# ИНФОРМАЦИОННЫЙ БЮЛЛЕТЕНЬ № 142

2 февраля 2015 г.

**ТЕМА:** Изменение места маркировки на форсунках мод. 26-12, 261-12, 26-13, 261-13, 26-04, 261-04, 262-04, 263-04, 267-01, 267-11, 267-20, 267-21.

Рис. 1

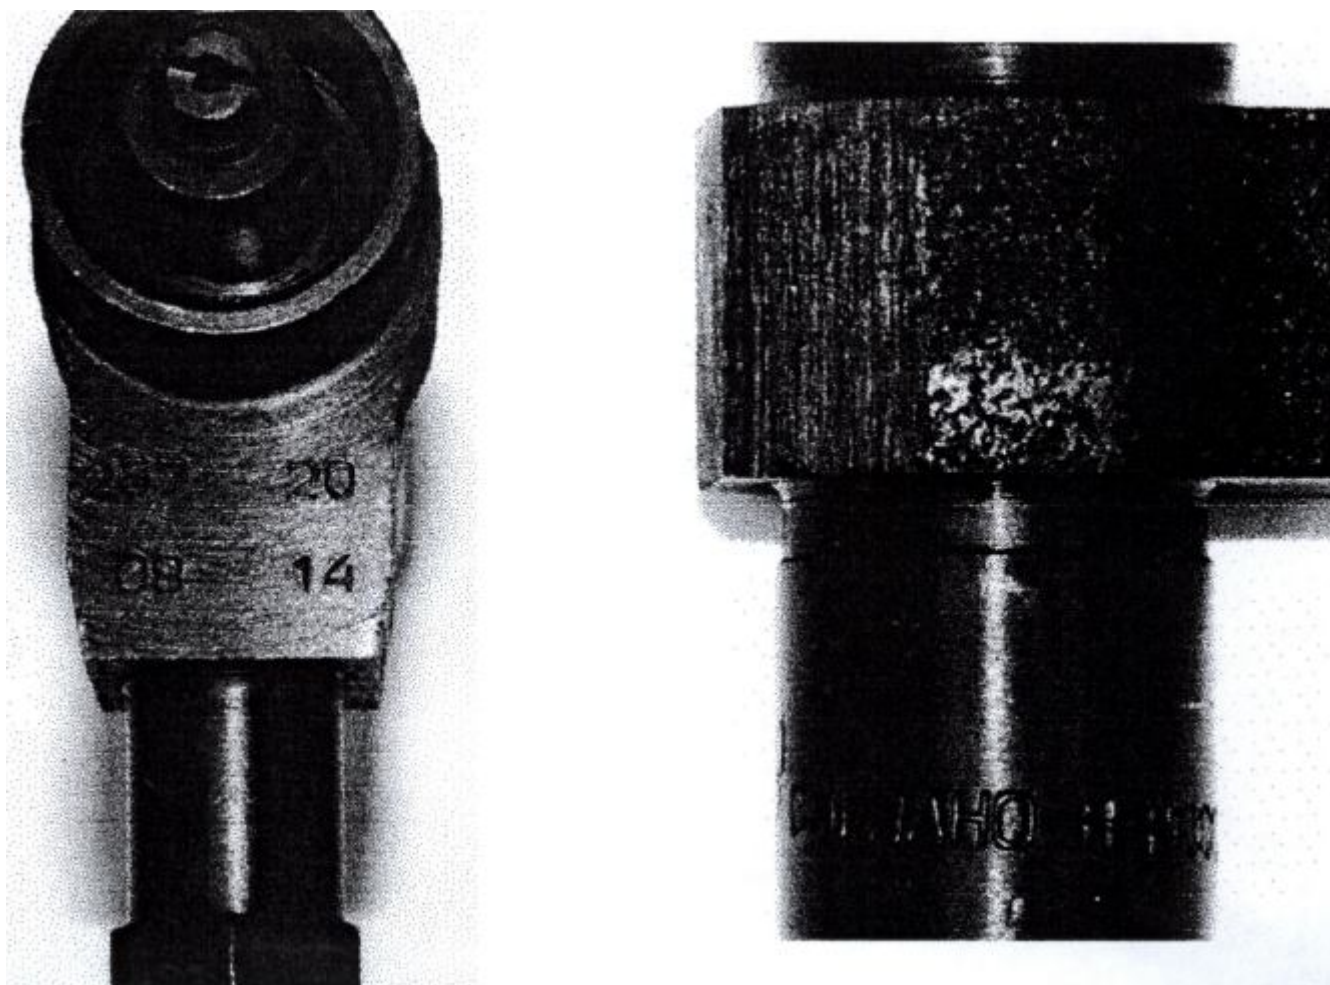
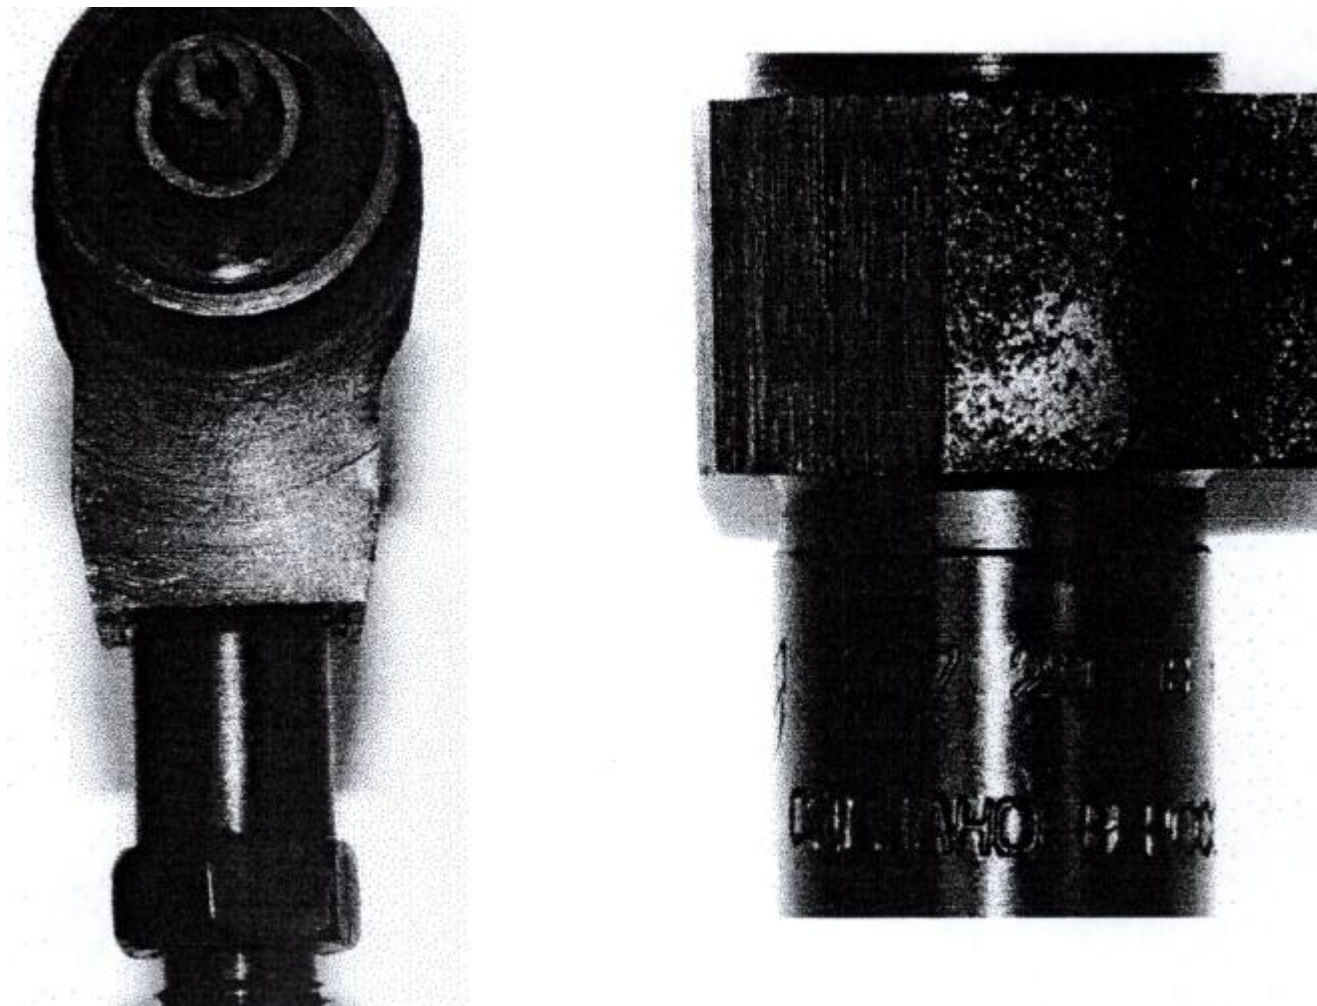
С февраля 2015 года с целью исключения дефекта «Течь штуцера форсунки», возникающим вследствие нанесения маркировки ударным способом на форсунках мод. **26-12, 261-12, 26-13, 261-13, 26-04, 261-04, 262-04, 263-04, 267-01, 267-11, 267-20, 267-21** изменено места маркировки.

Маркировка модели форсунки и даты изготовления форсунки перенесена на цилиндрическую часть методом давления см. рис. 1 и рис. 2.
